Gegenstand: Zylinderköpfe

Betroffen: Alle Motoren der Baureihen:

L 1700
L 2000
L 2400 EB, EE

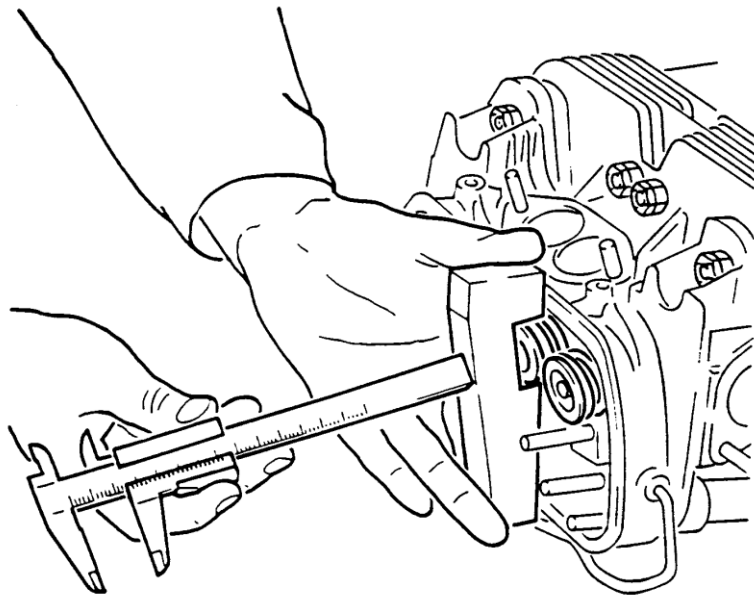
Anlaß: Nach Motorlaufzeiten von 500 bis 600 Stunden gibt es vereinzelt Fälle von stark eingeschalgenen Ventilen bzw. Ventilsitzringen.

1. Zylinderkopphaube (Ventildeckel) auf beiden Seiten abnehmen.
2. Kipphebelwellen auf beiden Seiten des Motors entfernen (4 Muttern M8).
3. Die Messvorrichtung (T/N 803.001.130.000) so wie abgebildet über jedes Ventil positionieren und mit einem Tiefenmaß den Abstand zum Ende des Ventils messen. Er muss mindestens 24,0 mm für Einlass- und Auslassventile betragen. Bei Erreichen des Mindestabstandes müssen die Zylinderköpfe ausgetauscht werden.

4. Montage in umgekehrter Reihenfolge.
5. Vor der Montage der Kipphebelwellen, Dichtungsmasse REINZOSIL SI 300 (T/N 708.413.070.000) an der Dichtfläche der Lagerböcke auftragen.
Befestigungsmuttern M8 (Festigkeitsklasse 10) mit 25 Nm anziehen. Ventilspiel überprüfen, gegebenenfalls einstellen.

Achtung: Ist der Befund negativ, der Abstand aber schon kleiner als 24,5 mm, dann sind diese Kontrollen alle 100 Stunden zu wiederholen.
